安徽金浦新能源科技发展有限公司
10 万吨/年新能源电池材料前驱体及热能综合利用项目（一期）
安全设施竣工验收安全评价报告
（报批稿）

评价机构名称：安徽瑞祥安全环保咨询有限公司

**关于《安徽金浦新能源科技发展有限公司
10 万吨/年新能源电池材料前驱体及热能综合利用项目（一期）
安全设施竣工验收安全评价报告》修改情况说明**

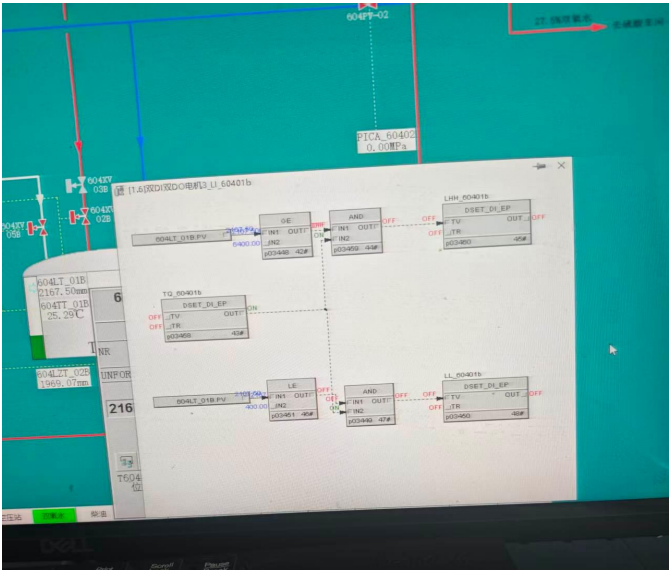
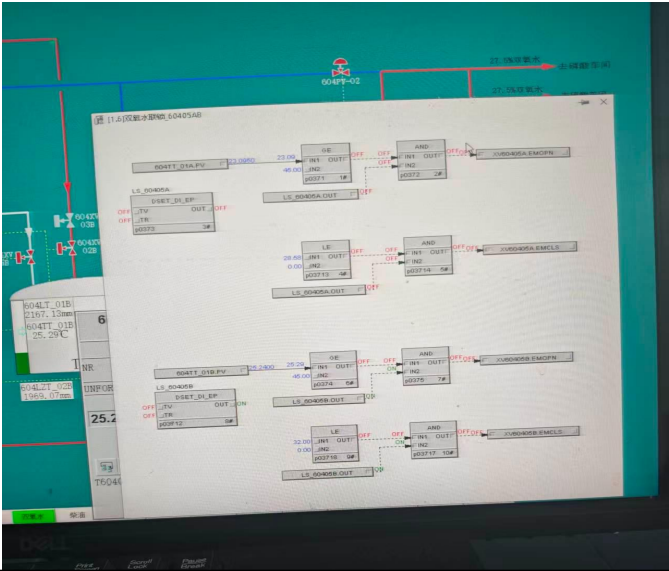
5	双氧水储罐底部紧急排放阀前手阀处于常闭状态。	现场双氧水储罐底部紧急排放阀现在处于常开状态。 																										
6	柴油储罐放空管未设置阻火器、呼吸阀。	柴油储罐现场已增设阻火器和呼吸阀。  R-GZ0211-18 设计更改通知单 ☒设计变更 ☐设计修改 第1页共1页 安徽金浦新能源科技发展有限公司 修改专业名称 <table><tr><td>项目名称</td><td>原料罐区（一期）</td><td>原设计图名（号）</td><td>22K29-60000-CP020-1</td></tr><tr><td>装置/工序/主项名称</td><td>原料罐区（一期）</td><td>原设计图名（号）</td><td>22K29-60000-CP020-1</td></tr></table> 更改原因： 柴油储罐增加阻火器和呼吸阀 更改内容： 根据安全检查意见，在柴油储罐放空口 N4 (DN100 PN25 CS) 根部加上带阻火器的呼吸阀。 呼吸阀采购要求见附件《呼吸阀数据表》 本更改的关联影响说明： <table><tr><td>修改人</td><td>杨仙旺</td><td>审核人</td><td>杨三保</td><td>批准人</td><td>杨三保</td></tr><tr><td>校对人</td><td>杨三保</td><td>审核人</td><td>杨三保</td><td>批准人</td><td>杨三保</td></tr><tr><td>校对人</td><td>杨三保</td><td>审核人</td><td>杨三保</td><td>批准人</td><td>杨三保</td></tr></table> 文件专用章 安徽金浦新能源科技发展有限公司 日期：2025.08.17 地址：安徽省合肥市... 发送单位：安徽金浦新能源科技发展有限公司	项目名称	原料罐区（一期）	原设计图名（号）	22K29-60000-CP020-1	装置/工序/主项名称	原料罐区（一期）	原设计图名（号）	22K29-60000-CP020-1	修改人	杨仙旺	审核人	杨三保	批准人	杨三保	校对人	杨三保	审核人	杨三保	批准人	杨三保	校对人	杨三保	审核人	杨三保	批准人	杨三保

7	控制室双氧水储罐液位 DCS 联锁值低于报警设定值。	控制室内双氧水储罐液位DCS联锁值已于设计值保持一致，液位H为6100mm，HH为6400mm。 
8	控制室双氧水储罐温度高高联锁值与设计不一致。	控制室内双氧水储罐温度联锁值已于设计值保持一致，HH为45℃。

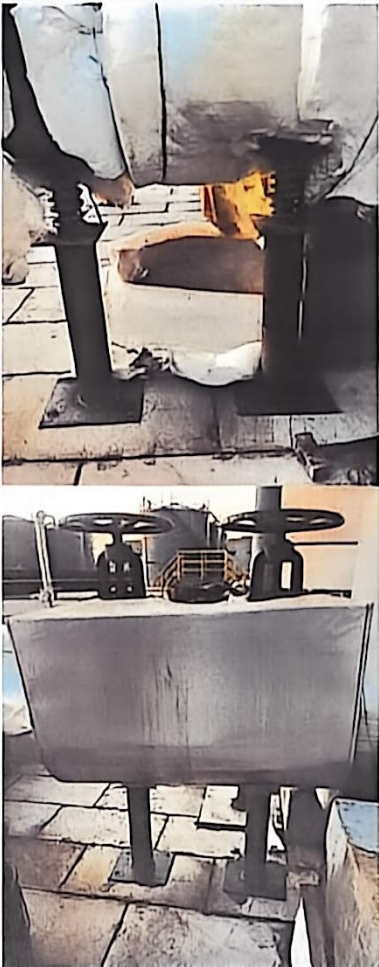
6	双氧水中间罐加水稀释再进系统氧化二氧化硫，需制定稀释操作规程，细化稀释后的双氧水含量控制和操作流程。	已增加双氧水稀释的操作规程，对双氧水含量及操作流程进行细化。 硫铁矿制酸尾吸双氧水浓度稀释操作流程 一、工艺说明 本系统原料为 27.5%工业双氧水，尾吸配制目标工作浓度：<5%（质量分数），供尾吸循环槽连续投加脱除 SO₂。尾吸塔内部会一次性直接注入大约 40 立方的脱盐水在尾吸塔内部进行循环，双氧水（27.5%）通过计量泵缓慢注入到尾气塔内部进行稀释直到双氧水浓度在 5%左右（通过取样分析确认），尾气中的二氧化硫通过稀释后的双氧水氧化变为稀酸在尾吸塔进行循环，一部分稀酸水通过尾吸循环泵送至干吸系统作为干吸稀释水使用，外部脱盐水会根据尾吸塔液位情况不间断往尾吸塔进行补充，详细见流程图。 二、正式稀释操作步骤（自动配药槽通用流程） 步骤 1：向配液槽加入定量脱盐水 1. 打开脱盐水进水阀，向尾吸塔加水至设定液位（先把水加满）； 2. 开启双氧水计量泵，不间断加入尾吸塔； 3. 记录槽内初始水温，稀释过程控制温度，超温立即暂停加双氧水。 步骤 2：计量加入浓双氧水（关键！缓慢进料） 4. 根据目标浓度算出 27.5%双氧水需要体积； 5. 缓慢开启浓双氧水进料阀，小流量连续加入尾吸塔中，严禁一次性快速倒入； 步骤 3：混合均匀、取样分析 6. 双氧水添加过程中循环泵不停持续在尾吸塔进行循环确保双氧水在尾吸塔内部混合均匀； 7. 现场取样分析双氧水实际浓度：浓度偏高：少量补加脱盐水重新循环混合复测； 浓度偏低：在严格控温条件下少量补加 27.5%浓双氧水； 三、重要安全注意事项（红线） 8. 严禁水倒入浓双氧水，局部瞬间高热可造成喷溅、剧烈分解； 8. 禁止铁器、铜、锌、污垢、泥土落入尾吸塔中； 10. 禁止与碱液、硫化物、亚硫酸盐、有机物混配； 四、异常工况处置 11. 配液温度快速上升：立即切断双氧水进料，加大循环量，必要时补加少量冷水。 12. 双氧水溅到皮肤：立即脱除污染衣物，大量流动清水冲洗至少 15 min；溅眼：洗眼器连续冲洗 15 min 并就医。 13. 大面积泄漏：构筑围堰收容，大量清水稀释，严禁使用砂土直接覆盖高浓度双氧水（部分砂土含重金属催化分解）。 附：工艺流程图：
